**A Mr le Maire et aux services de l'Etat (Inspection des Sites et ABF)
sur la modification n° 1 du PLU 2018 de Saint-Lambert,
qui est encore discutable, malgré la réintégration des règles
de construction dans les zones U créées au PLU de 2018.**

Deux regrettables approbations des règles,
défavorables tant au village qu'à ses habitants: pourquoi et pour qui ?

La vue depuis l'église et le cimetière,
deux monuments historiques,
Site unique, emblématique
du Jansenisme.

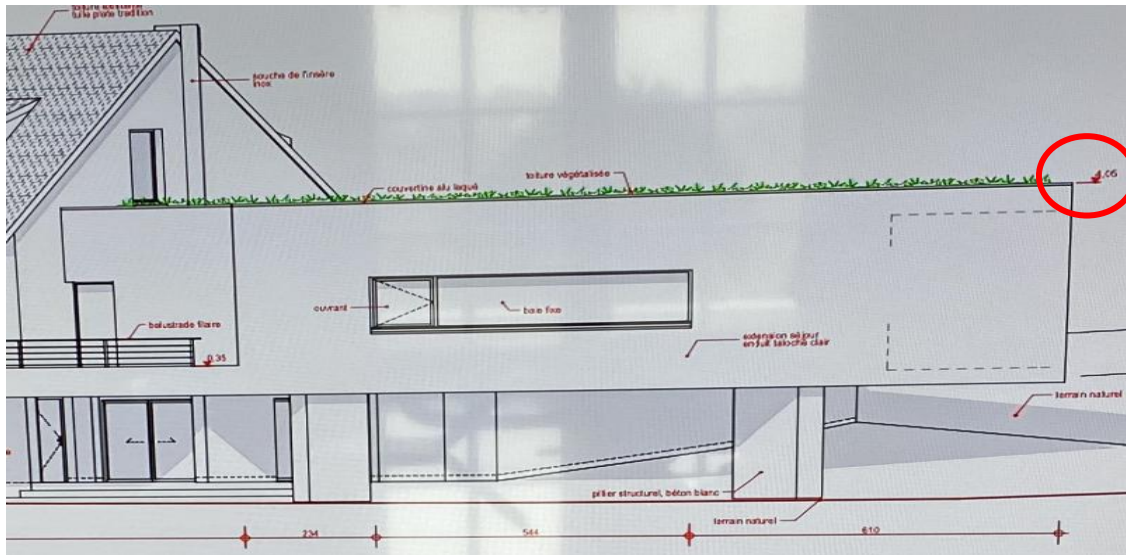
Nous avons demandé lors de la consultation des PPA et de l'enquête publique de
réécrire cet article, en rappelant les principes d'une architecture classique, en
cohérence avec le bâti ancien des maisons du bourg, et non pas des réalisations
inadaptées comme celles de la « caisse à savons » de l'école, PC 2020 **(1)** où l'extension
d'habitation s'inspirant de Le Corbusier, PC 2019 **(2)** avec pilotis, toits terrasse et
fenêtres en longueur, ce qui serait **très bien dans un autre contexte, mais pas ici
en covisibilité avec deux monuments historiques.**
